2. 今後、撤去する既設遠心機の保管廃棄エリアの設置

1. 既設Bウラン濃縮廃棄物室の保管能力増強

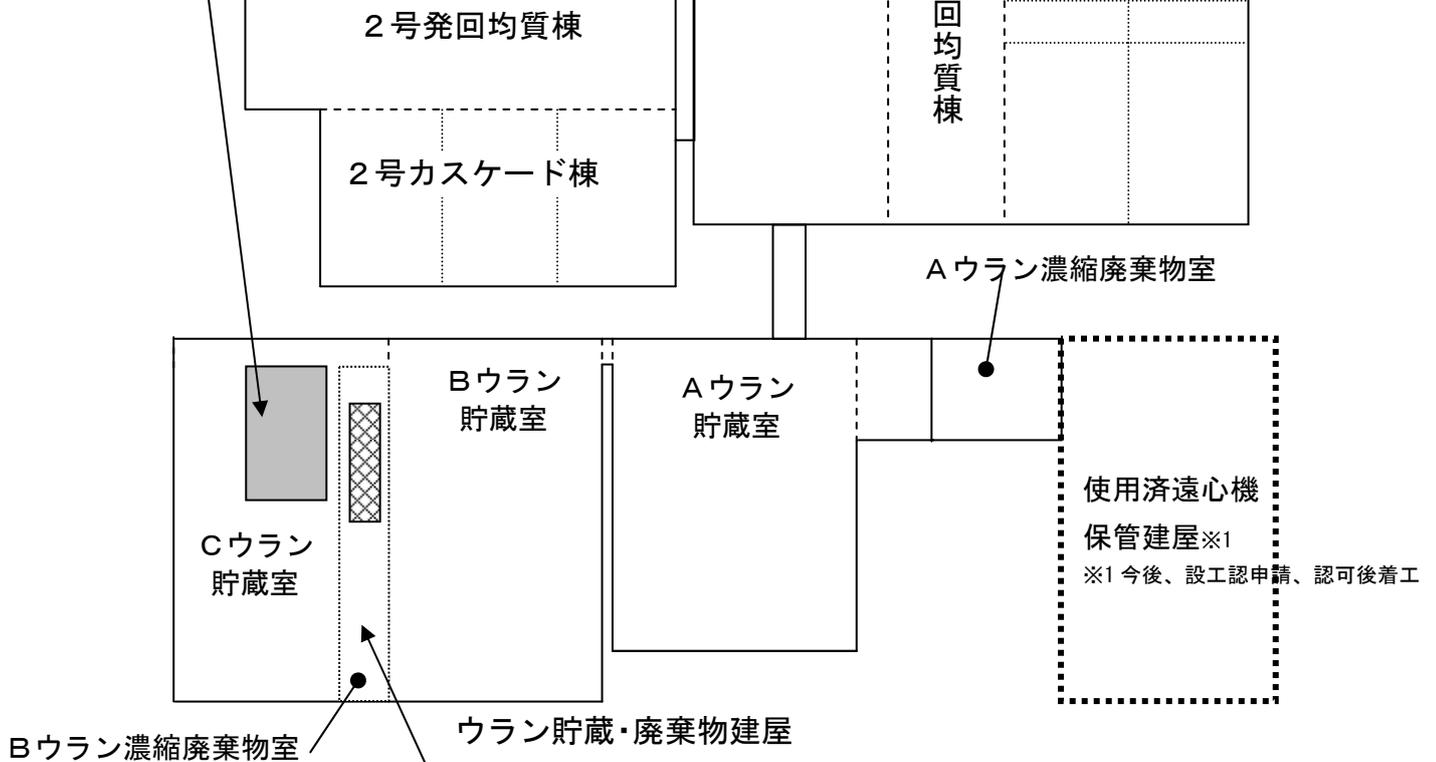
今後、撤去する既設遠心機を保管廃棄するために撤去遠心機の保管建屋(使用済遠心機保管建屋)※1を新設するが、建屋が完成するまでの間、撤去した既設遠心機を一時保管廃棄するためにCウラン貯蔵室内の空きスペースを利用し、保管廃棄エリアを設置する。

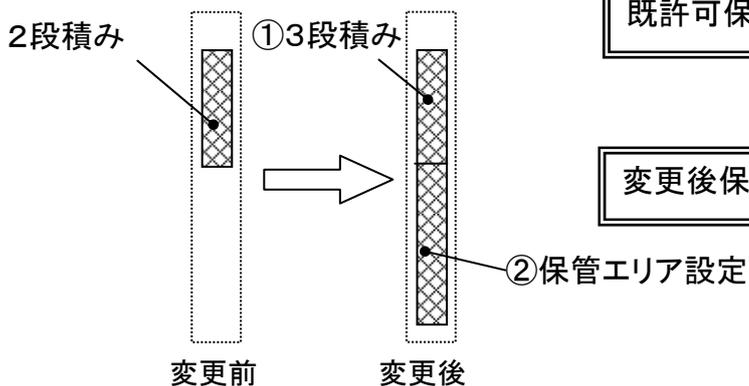
既設Bウラン濃縮廃棄物室内の空きスペースの利用により放射性固体廃棄物の保管能力を増強する。

既許可保管廃棄能力: **約 6,700 本** (200 ㏒ドラム缶換算)

変更後保管廃棄能力: **約 9,900 本** (200 ㏒ドラム缶換算)

①ドラム缶の2段積みを3段積みに変更。(約 1,200 本→約 1,800 本)

②保管エリアを拡大。(約 2,600 本)

約 3,200 本保管廃棄能力増強
